SUIVI D'UNE INSTALLATION D'ASSAINISSEMENT NON COLLECTIF

Rapport de visite du Contrôle de diagnostic

Adresse de l'installation : Pech Plazen
46120 RUDELLE

Date de la visite : mardi 24 mai 2011

4. SCHEMA DE L'INSTALLATION

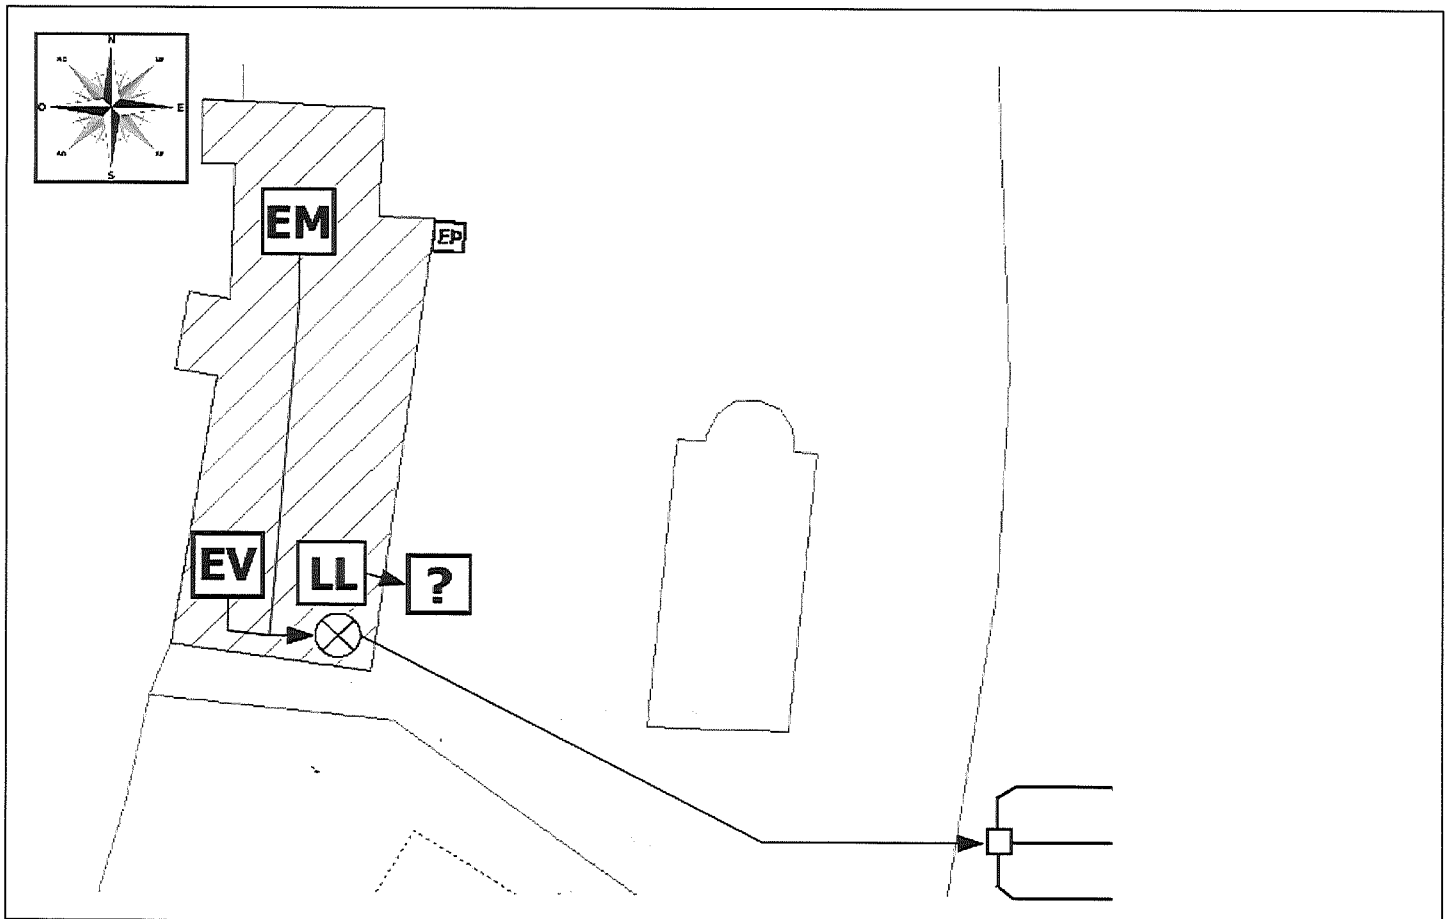
Eléments	Dysfonctionnement 1	Commentaire	Dysf. 2	Commentaire	Autre dysf
Fosse septique	Ouvrage inaccessible	Couvercle scellé	-	-

- Fosse inaccessible (couvercle scellé) : Rendre accessible la fosse afin de contrôler son bon fonctionnement et le taux d'occupation des boues ;
- Prétraitement inadapté et/ou sous-dimensionné : Mise en place d'une filière de prétraitement adaptée aux caractéristiques de la parcelle (Assistance du SPANC possible) ;
- Destination inconnue d'une partie des eaux ménagères (lave linge) : Rendre accessible les ouvrages afin de contrôler les raccordements et la destination des eaux ;
- Traitement inaccessible et absence d'information : Mettre à jour le système de traitement en aval de la fosse afin de contrôler le mode de traitement éventuel ainsi que son bon fonctionnement.

Taux d'occupation des boues dans la fosse non vérifiable : Contrôler le taux d'occupation des boues dans la fosse et procéder à une vidange si le volume total des boues est supérieur à 50% du volume utile de la fosse.
